## AUTOSTRADA A19 "PALERMO – CATANIA" RICOSTRUZIONE DELLA CARREGGIATA DIR. CATANIA DEL VIADOTTO IMERA I TRA LE PILE N.16 E N. 22

### APPROFONDIMENTI PROGETTO PRELIMINARE E STUDIO PRELIMINARE AMBIENTALE NELL'AMBITO DELLA PROCEDURA V.A.

#### Nota tecnica

### Ubicazione sezioni di calcolo nel tratto degli interventi

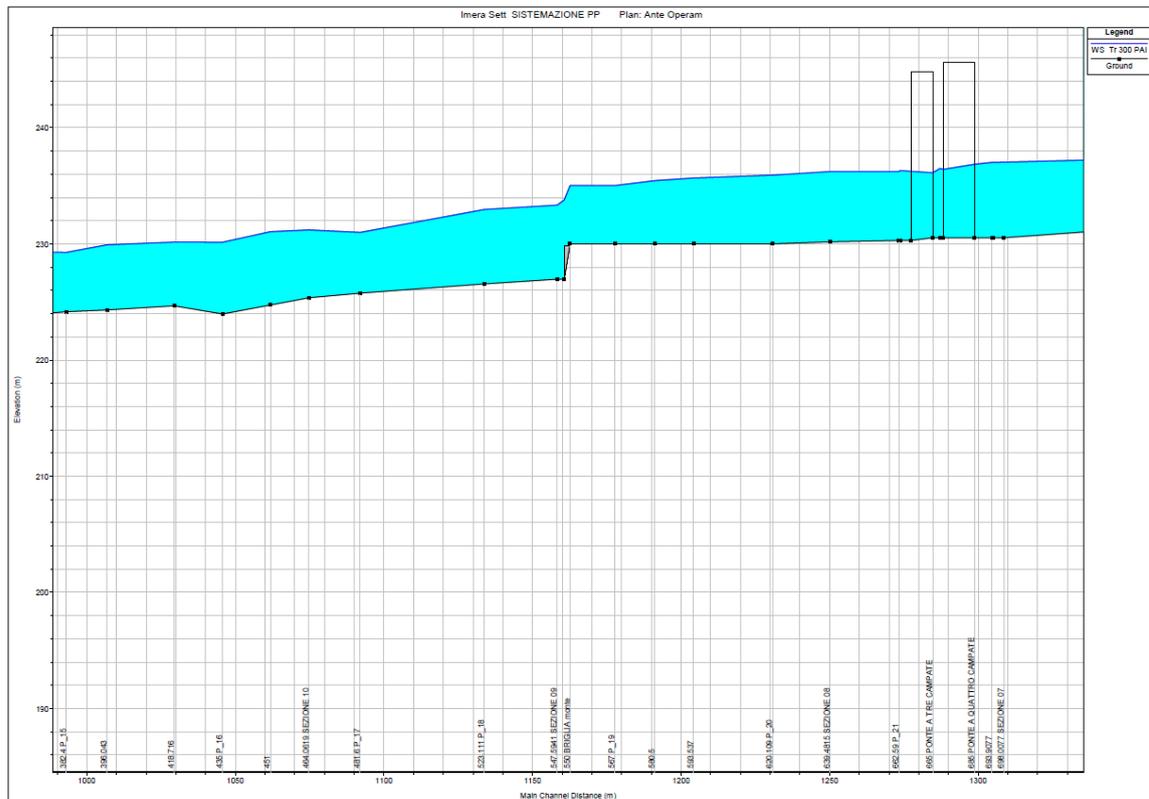
*B. Anche nella RELAZIONE IDROLOGICA e di verifica della compatibilità IDRAULICA, le analisi che avete svolto per valutare se leggo a pag 2.. "l'inserimento dell'opera di copertura del fiume Imera sia coerente con l'assetto idraulico del corso d'acqua e non comporti sostanziali alterazioni delle condizioni di rischio idraulico", le riferite alla sola zona dell'alveo del Fiume Imera che interessa il solo tratto tra le pile 16/22 della carreggiata da ricostruire! **Sulla briglia esistente e il previsto consolidamento del fusto delle pile con un cappotto esterno in c.a. di 15 cm, dalla 16 alla 22 di entrambe le carreggiate, sull'efficacia della sola briglia e su questo consolidamento, sul suo effetto, sull'aver limitato la valutazione della compatibilità idraulica al solo tratto tra le pile 16 e 22, è opportuna un'integrazione di spiegazione tecnica.***

sono state effettuate, attraverso un apposito modello monodimensionale in regime di moto permanente, sviluppato ed implementato nel programma per elaboratore elettronico HEC-RAS River Analysis, alcune simulazioni riguardanti, per le portate caratterizzate da un tempo di ritorno di 50, 100 e 300 anni, sia lo stato ante operam che lo stato post operam.

La geometria dell'alveo è stata caratterizzata attraverso n. 13 sezioni topografiche rilevate ed integrate con alcune interpolate dal modello del terreno (DTM); nella figura seguente è riportata su ortofoto, la posizione delle sezioni del tratto oggetto degli interventi in progetto.

Il confronto tra i profili idrici post ed ante, riportato nella figura precedente, evidenzia una sostanziale invarianza dei livelli idrici per effetto dell'inserimento delle opere in progetto; il massimo scostamento dei livelli che si localizzano a valle della briglia, nella sezione a progr 435, è pari ad appena:

$$D=230.25 \text{ m slm} - 230.15 \text{ m slm} = 0.10 \text{ m}$$

Pertanto in sostanziale assenza, tra le condizioni antecedenti alla realizzazione delle opere in progetto e quelle susseguenti, di sostanziali modifiche delle condizioni di deflusso e di rischio idraulico, appare positivamente dimostrata la compatibilità idraulica delle opere in progetto.
